Oggetto: Osservazioni e analisi sull'integrazione documentale dello studio di impatto ambientale "Progetto di impianto di valorizzazione energetica di CSS – Centrale Termoelettrica di San Filippo del Mela. Società proponente Edipower S.p.A." ai sensi dell'art. 24 del D.lgs. 152/2006 e s.m.i.

Oggetto: Valutazione di Impatto Ambientale dell’Impianto di Valorizzazione Energetica di CSS da realizzarsi presso la Centrale Termoelettrica esistente di San Filippo del Mela (Codice procedura ID_VIP: 3127) - OSSERVAZIONI alle INTEGRAZIONI

OSSERVAZIONI alle INTEGRAZIONI relative al progetto dell’Impianto di Valorizzazione Energetica di CSS da realizzarsi presso la CTE esistente di San Filippo del Mela

Riportiamo in particolare la Fig.4 dell'Adeguamento del PRGR, corrispondente ad uno scenario in cui la R.D. raggiunga gli obiettivi di legge del 65%:

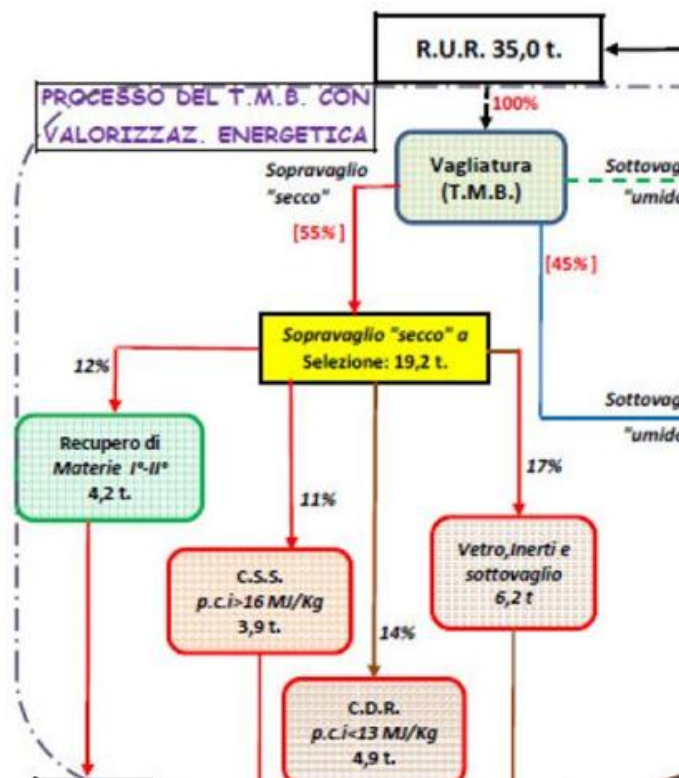
Come si può notare, la prevista produzione del cosiddetto CDR (ovvero del CSS-rifiuto) sarebbe del 4,9% in peso sugli RSU, corrispondente al 14% del RUR.

Prendendo come riferimento i dati ISPRA 2014 sulla produzione annua di RSU in Sicilia (2.342.220 t), tale frazione corrisponde a circa 115 mila t/a: una cifra assolutamente insufficiente ad alimentare l'impianto proposto.

Come abbiamo visto, la pianificazione regionale specifica prevede una produzione di CSS-rifiuto non superiore al 13-14% rispetto al RUR in ingresso negli impianti TMB: altro che 75-90%!”

Schema di flusso e bilancio di massa di un impianto TMB – cfr. D.M. 27 gennaio 2007

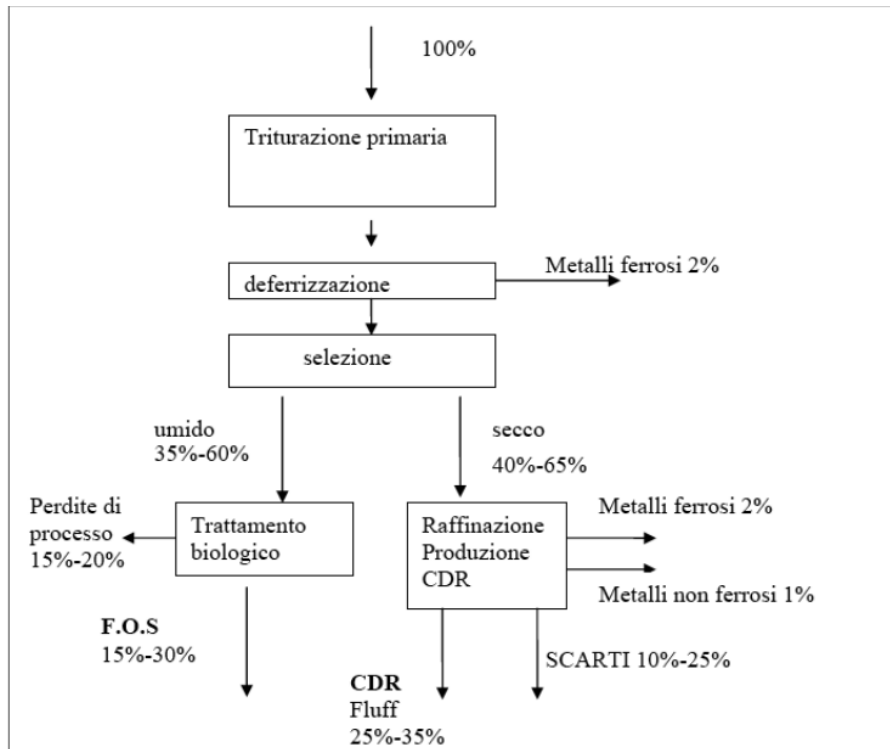
Si tratta ovviamente di uno schema datato, riportato in un DM non più in vigore, che non contempla né il recupero di materia, né una differenziazione della frazione combustibile (CDR) in CSS-Combustibile e CSS-rifiuto, che ovviamente non era prevista dalla normativa dell'epoca.

Uno schema che quindi sovrastima la percentuale di frazione combustibile producibile dal RUR. Ma nonostante ciò, tale percentuale, ovvero il 25-35%, rimane ben distante dal 75-90% di cui parla il proponente.
